## 「DC モーターローラ用延長コード」仕様変更のご案内

DC モーターローラ用延長コード MCBL-DC-500、MCBL-DC-1000

外形図 ※寸法変更箇所に○印（赤字は旧仕様寸法）

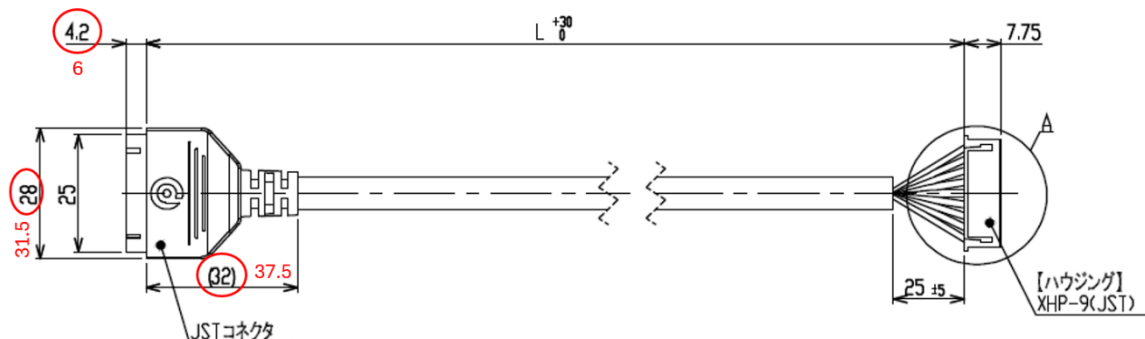
- ① 外観色変更（色：グレー → ブラックに変更）
- ② 寸法変更※詳細は下記外形図をご確認ください
